都市高速道路外郭環状線  
—東京外かく環状道路(関越～東名)—  
地中拡幅部の都市計画変更素案のあらまし

平成26年7月

東京都

国土交通省関東地方整備局

# 地中拡幅部の変更計画のあらまし

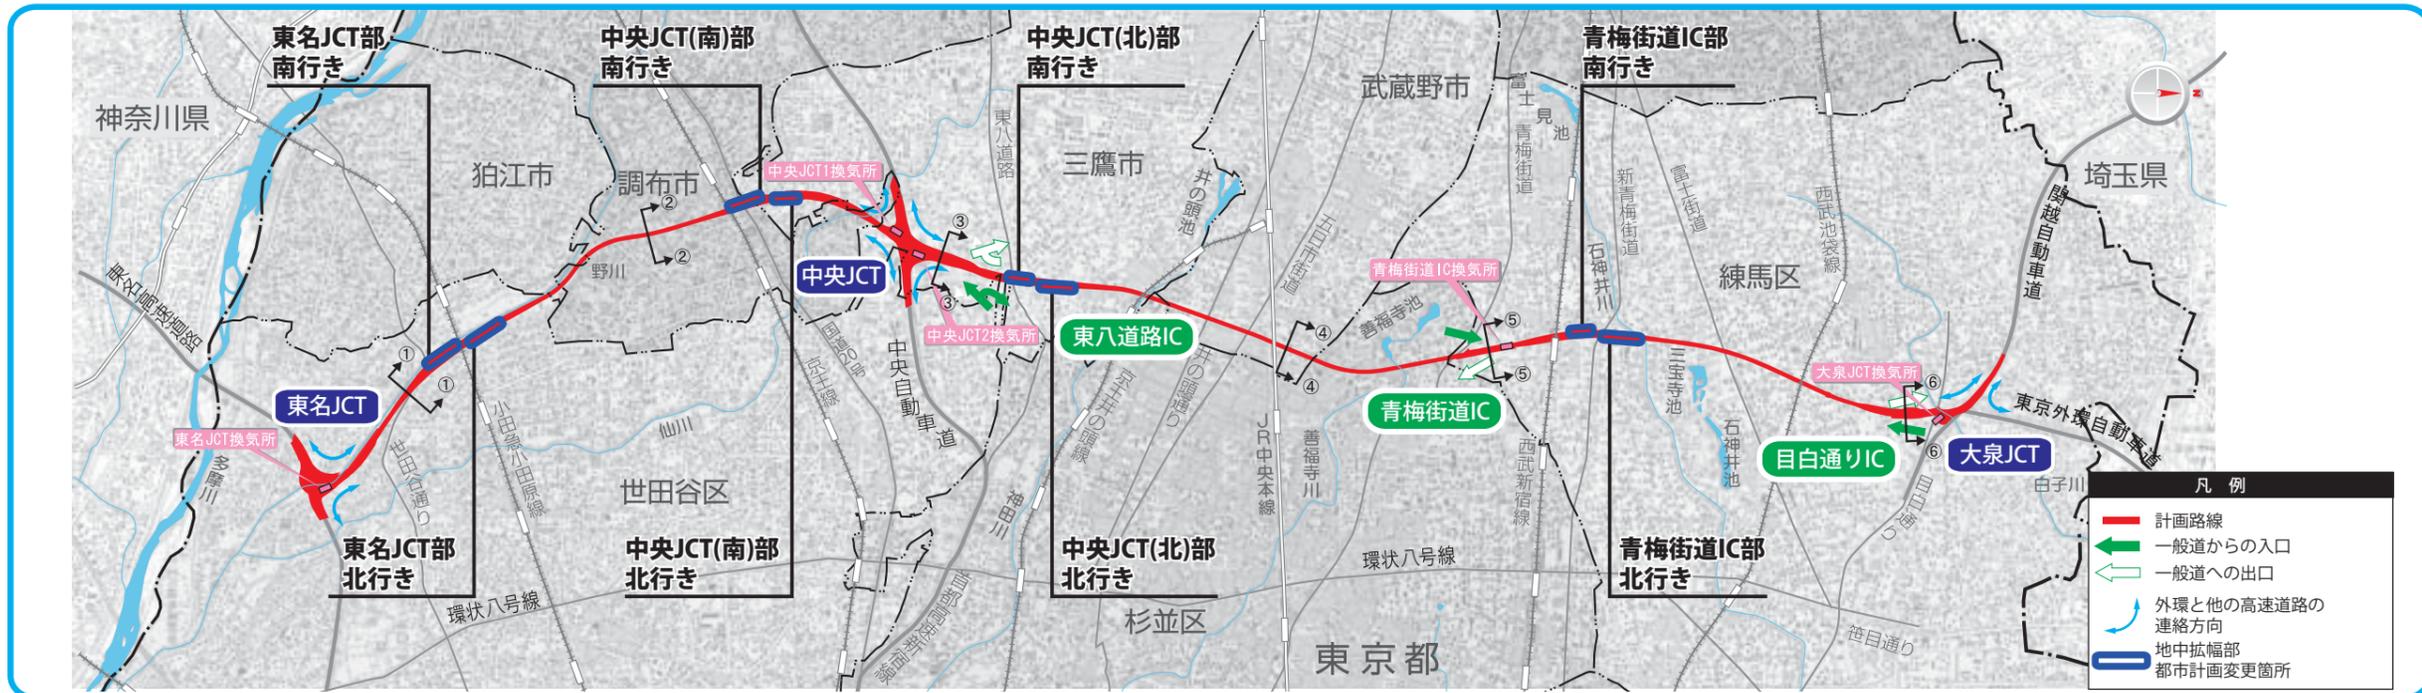
外環（関越～東名）の本線シールドトンネルと連結路（ランプ）シールドトンネルをつなぐ地中拡幅部は、断面が大きく、地下深い地中での切り上げ工事であるため、事業者（国土交通省、東日本高速道路㈱、中日本高速道路㈱）は、その構造・工法等について、有識者等からなる「東京外環トンネル施工等検討委員会」を設置し、現状の技術の状況等も踏まえ、検討を行ってきました。

平成26年6月、その成果として、「とりまとめ」が公表され、地中拡幅部には①施工時の安全性を高めるため、施工中の高い止水性能、十分な耐力の確保が必要、②長期的な構造物の健全性を確保するため、完成時の構造物のひび割れ発生抑制、応力の集中の回避、漏水を防ぐ止水性能の確保が必要、とされ、従来想定してきたパイプルーフ併用NATMによる馬蹄形形状でもこれらの性能の確保は可能であるが、より確実な安全性や健全性の

確保が可能な構造として、「円形状を基本」とし「十分な止水領域を確保」することが提言されました。事業者は、委員会の「とりまとめ」の提言を踏まえ、地中拡幅部の構造、範囲について見直すこととしました。地中拡幅部の構造、範囲の見直しに伴い、東京都、国土交通省、東日本高速道路㈱及び中日本高速道路㈱は、都市計画変更素案をとりまとめました。

変更概要	
一部幅員の変更	40～93m → 40～98m
(地中拡幅部の延長)	約2.3km → 約2.7km

### ■今回の平面イメージ

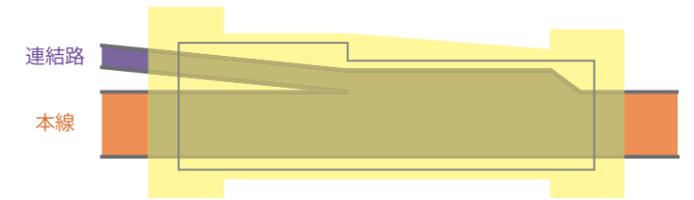
- ・ 施工中及び完成後の漏水を抑制するために高い止水性能を確保
- ・ 特に地中拡幅両端のシールドトンネルとの接続となる箇所については、より確実に漏水を抑制

地中拡幅部は十分な止水領域を確保します。

# 都市計画変更素案の概要 (東名JCT部)

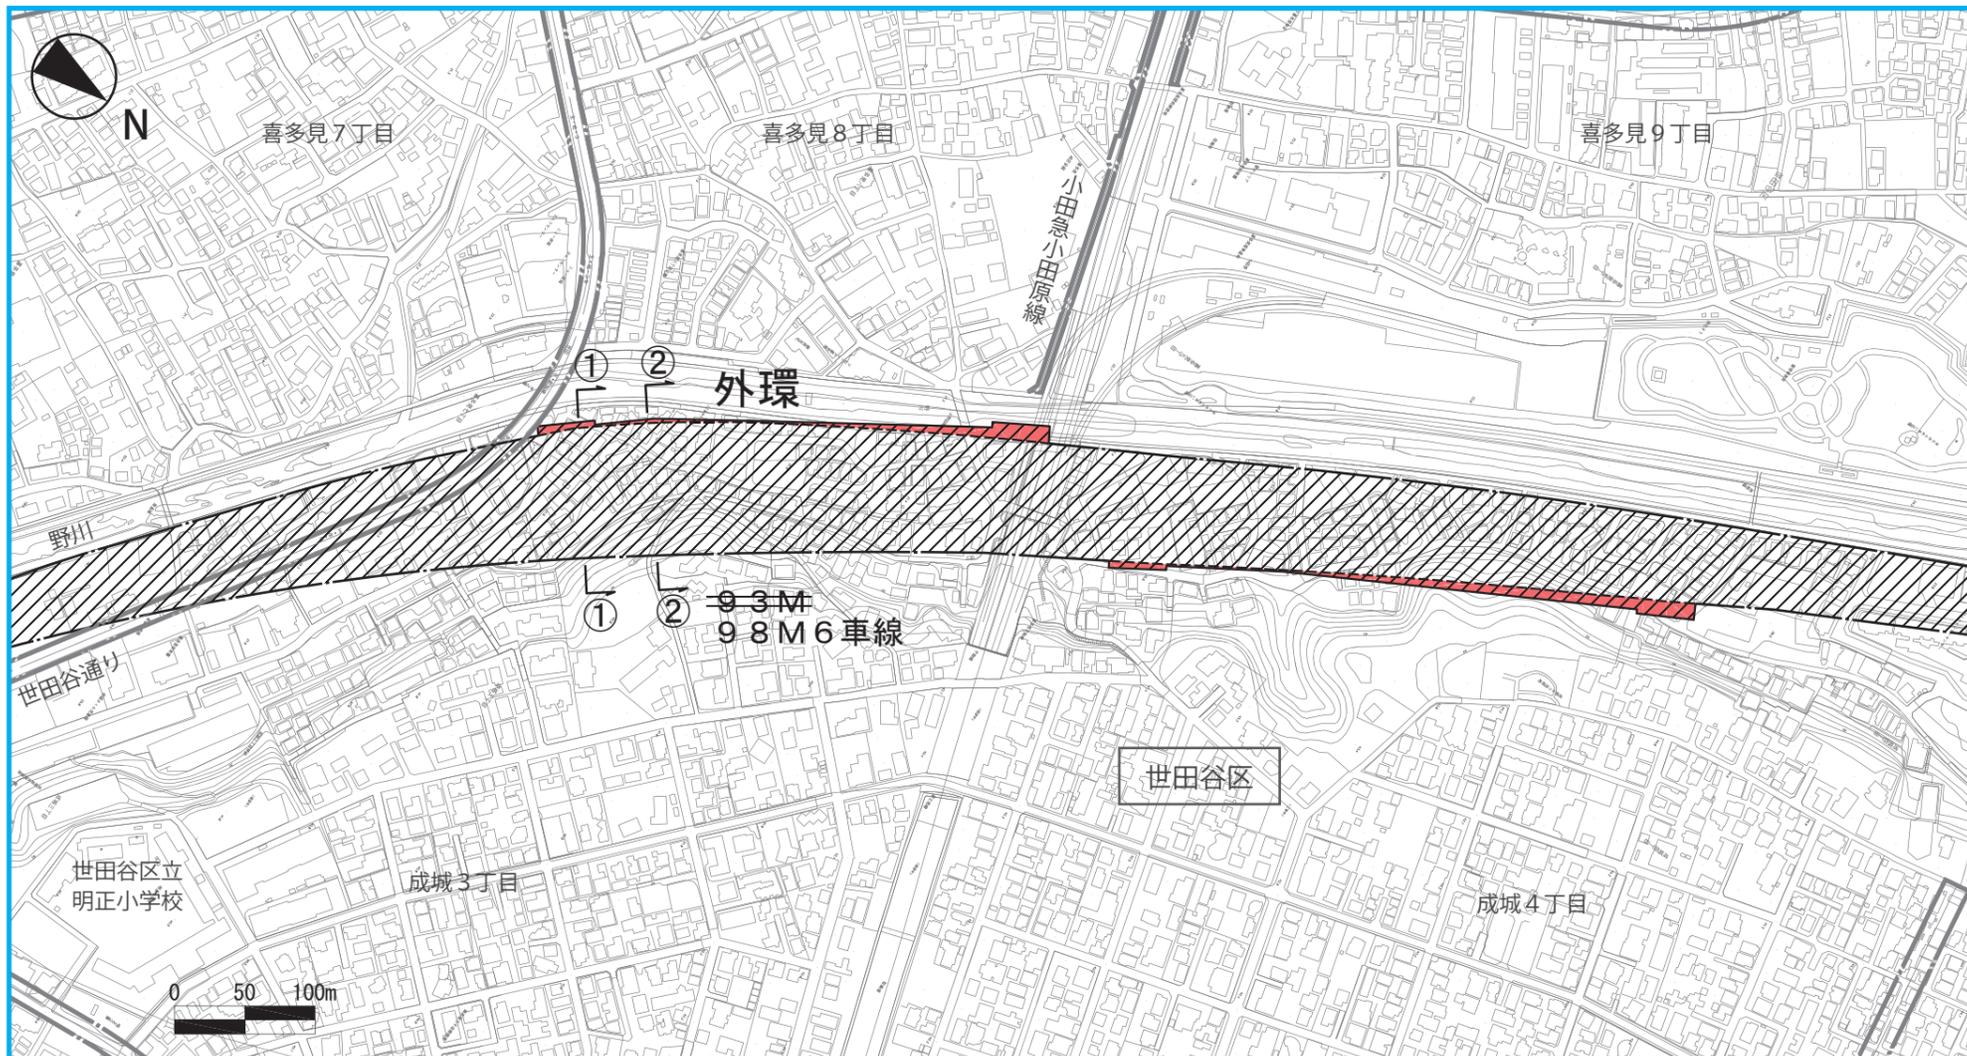
地中拡幅部変更後 (構造の一部が41mより浅い箇所)	地中拡幅部変更前 (構造の一部が41mより浅い箇所)	現在の都市計画	地表部の路面(連結路)	地表部のその他の施設
シールドトンネル部 (全ての構造が41m以上深くなる箇所)	シールドトンネル部 (一部若しくは全ての構造が41mより浅い箇所)

## 縦断面図

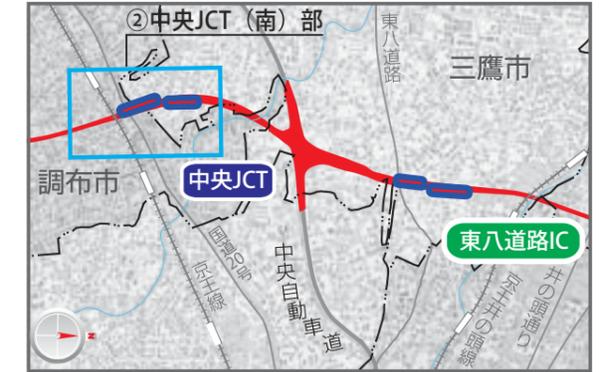
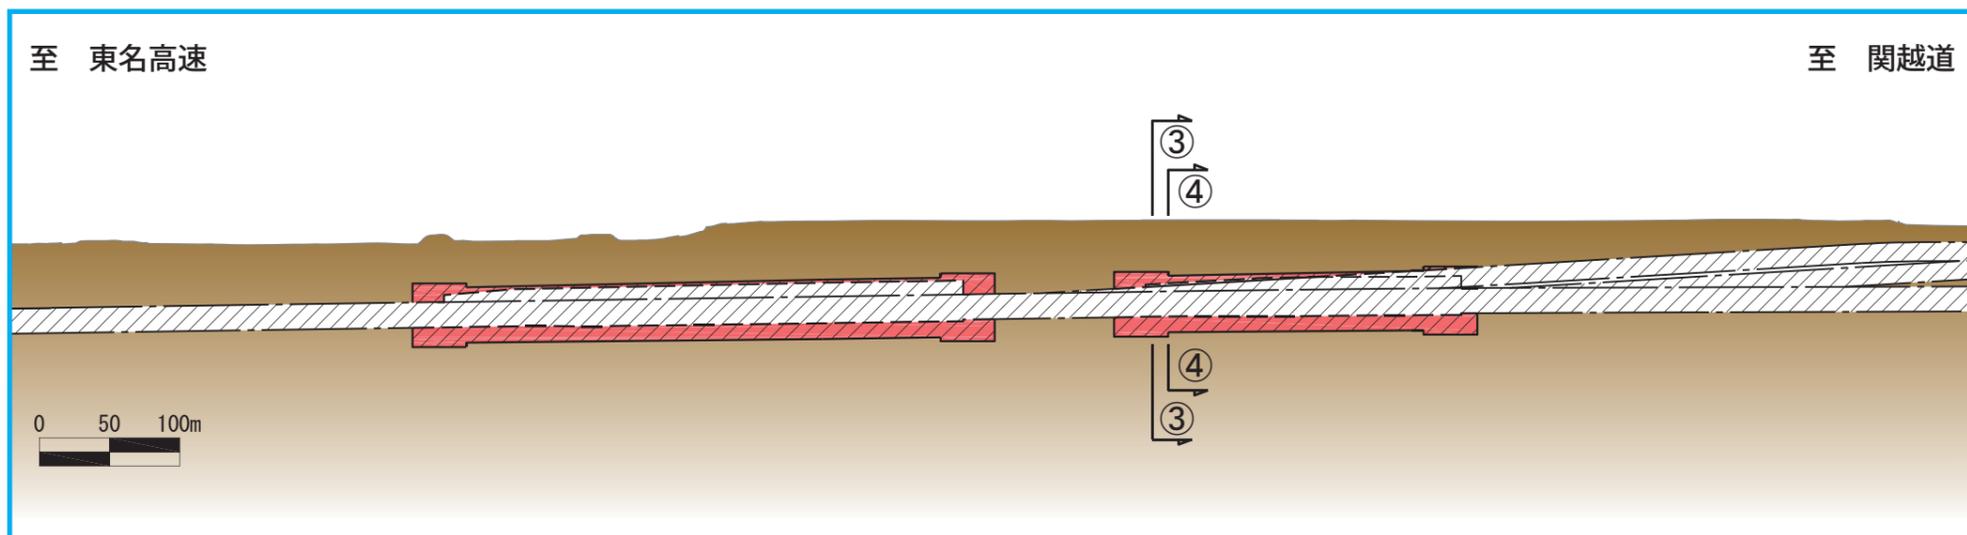
# 都市計画変更素案の概要 (中央JCT (南) 部)

## 縦断面図

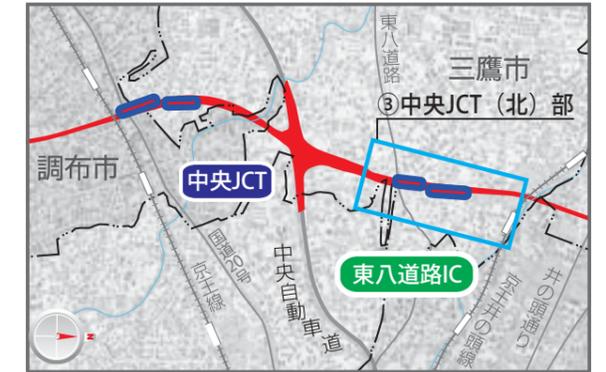
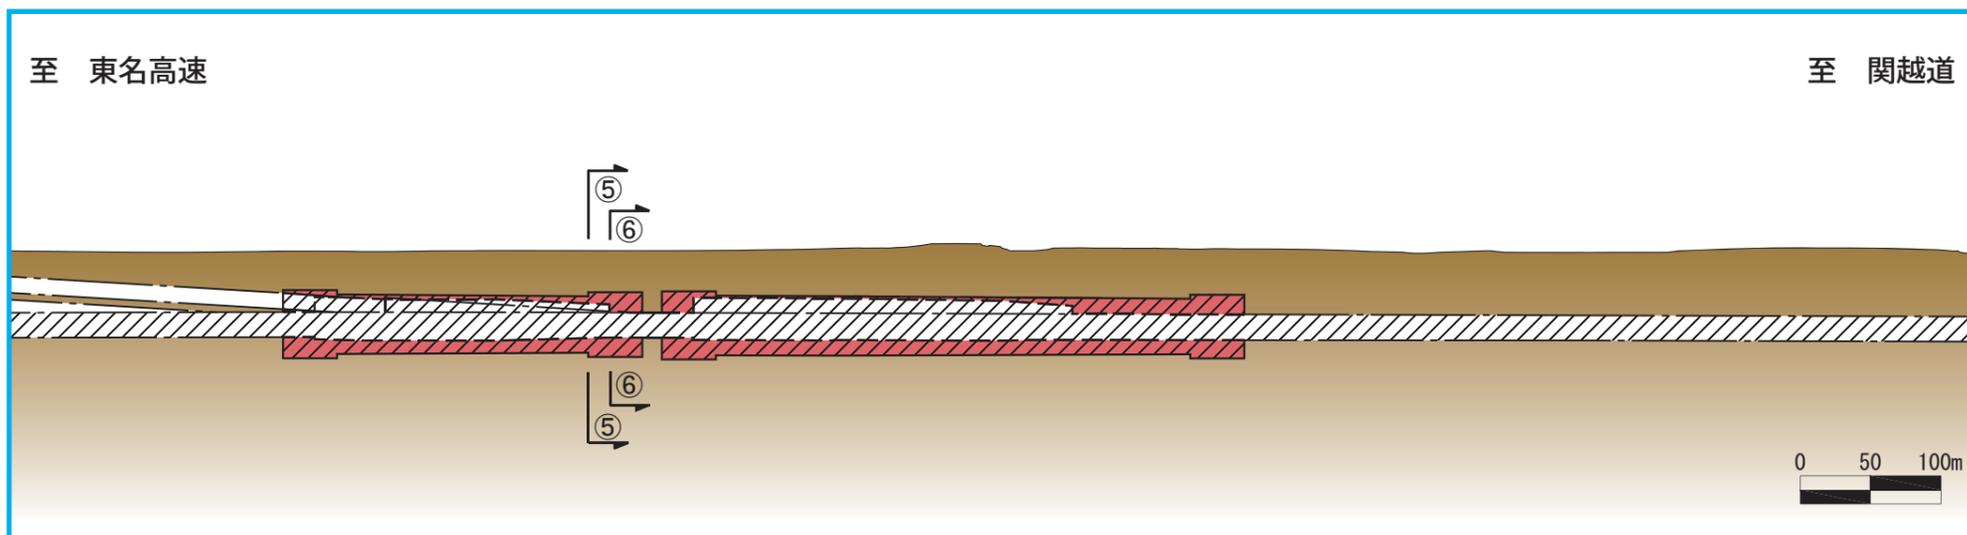
# 都市計画変更素案の概要 (中央JCT (北) 部)

## 横断面図

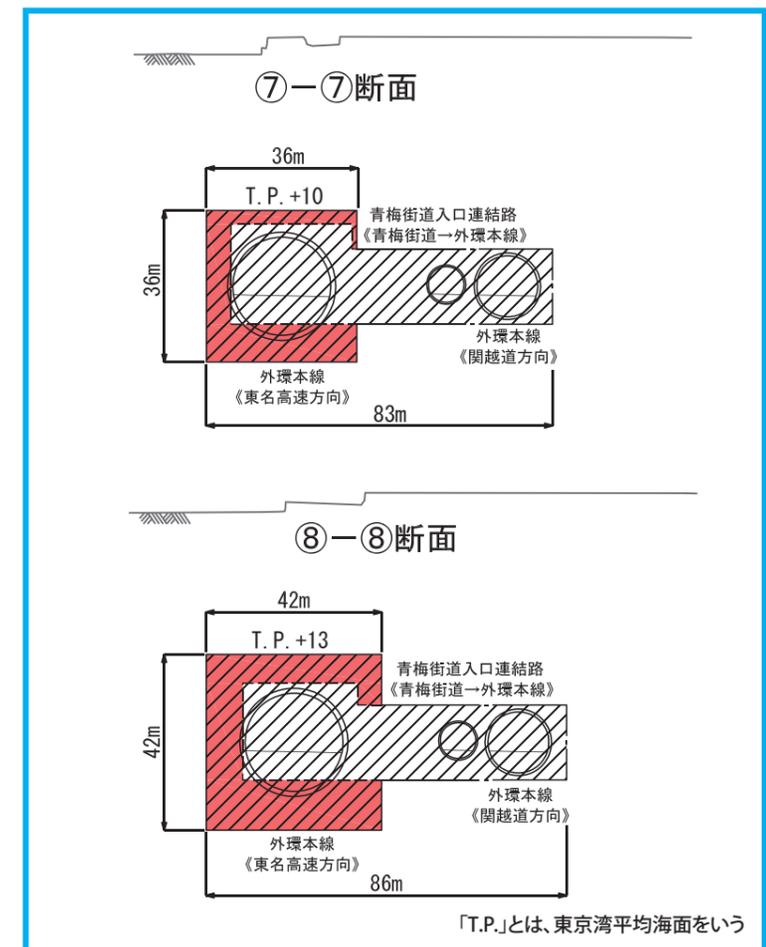
# 都市計画変更素案の概要 (青梅街道 IC 部)

### ■深層地下水圧の影響分布図

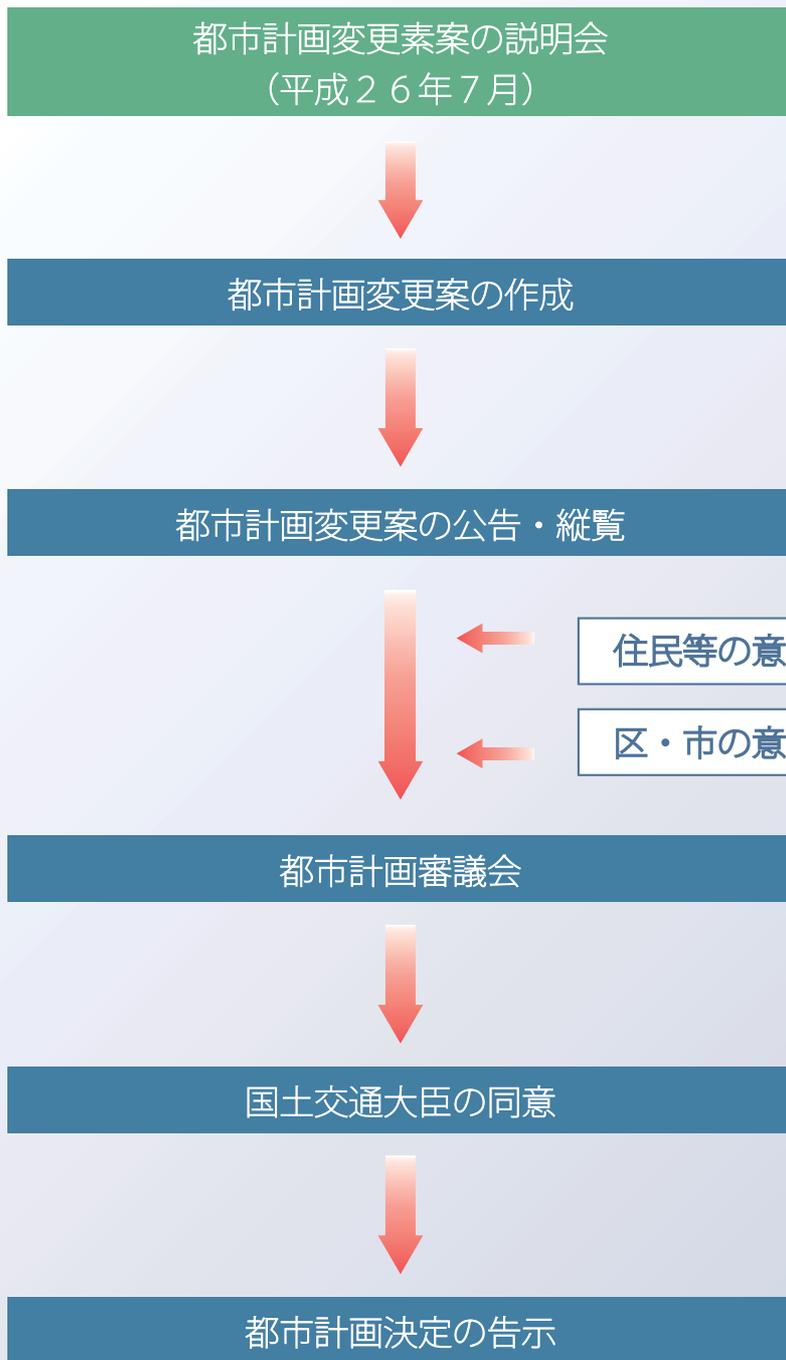
地中拡幅部の変更に伴い、三次元浸透流解析による、予測・評価を行った結果、深層地下水の水圧の低下量は約1 kPa～15 kPaとわずかで、水圧低下の影響の範囲内に深層地下水を利用している井戸が存在しないことから、深層地下水は保全されると予測されます。

なお、深層地下水の存在する上総層群中の粘性土は、固結～半固結状の非常に硬いシルト層（軟岩）であり、深層地下水の水圧低下量は小さいため、地盤沈下はほとんど生じないと考えられます。
